SALVERDA
BOUW

Verslag overleg M&A + Omgevingsdienst

Datum	**Referentie**
	3 mei 2022	2203-17228- v 0.4
Behandeld door	**Project**	
5.1, 2, e	S04622 ARTIS Aquarium AMSTERDAM

Beoordelen eerdere reinigingsproef

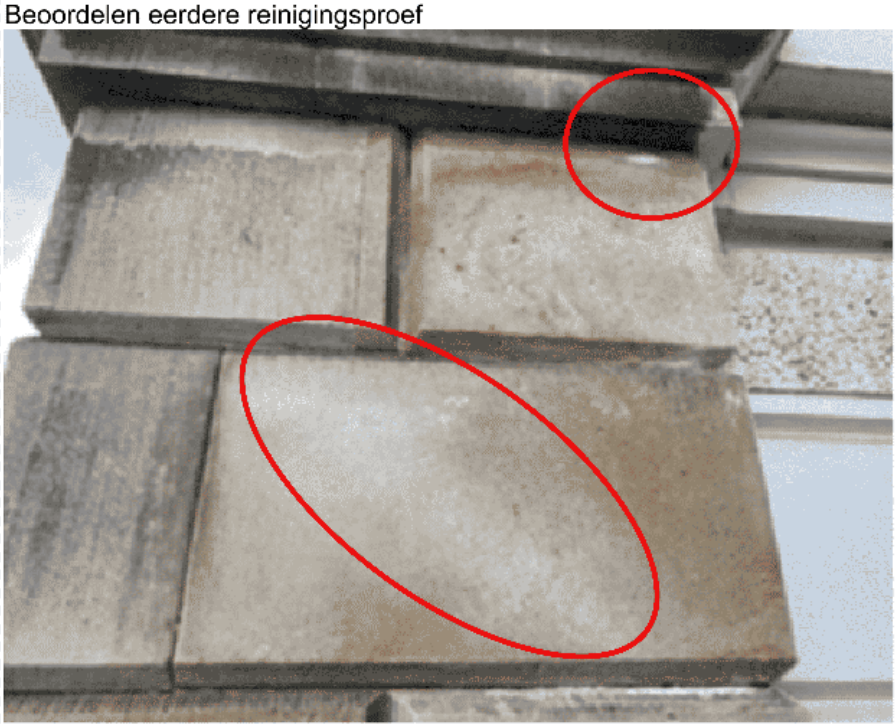
Constatering:
De oppervlakte van het natuursteen lijkt meer verkruimeling en verpoedering te krijgen na het reinigen. Ook lijkt zout meer geactiveerd te worden aan het oppervlak.

Vervolg:
Focus wordt gelegd op reparatie en goede technische basis. In de vervolgstappen wordt gekeken of en hoe reparaties het best ingepast kunnen worden. Er wordt spaarzaamlijk omgegaan met water/stoom reinigingen. De noodzakelijke reinigingen worden in de werkplannen nader uitgewerkt.

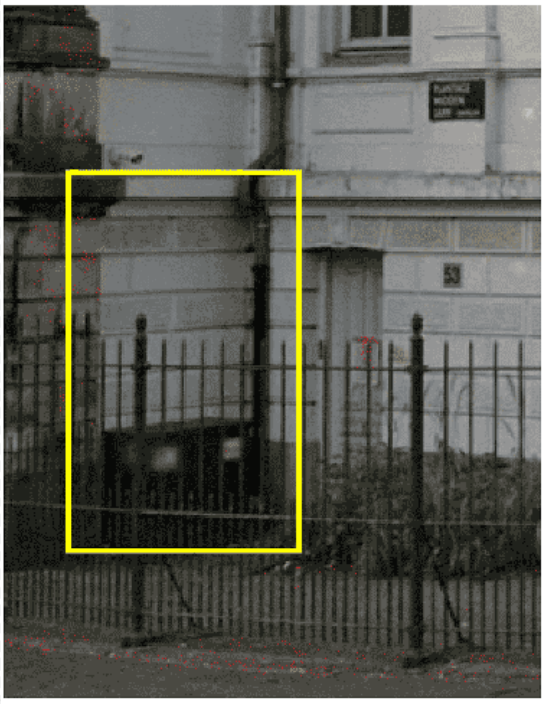
In navolging van eerdere proefvlakken wordt een groter stuk van de gestucte gevel ontdaan van verf om deze verder te onderzoeken. De vraag hierbij is of er nog een oude verflaag /vernislaag achter verschuilt en welke kleur en behandeling de gevel in de eindsituatie krijgt. Onderstaande locaties worden gepland:
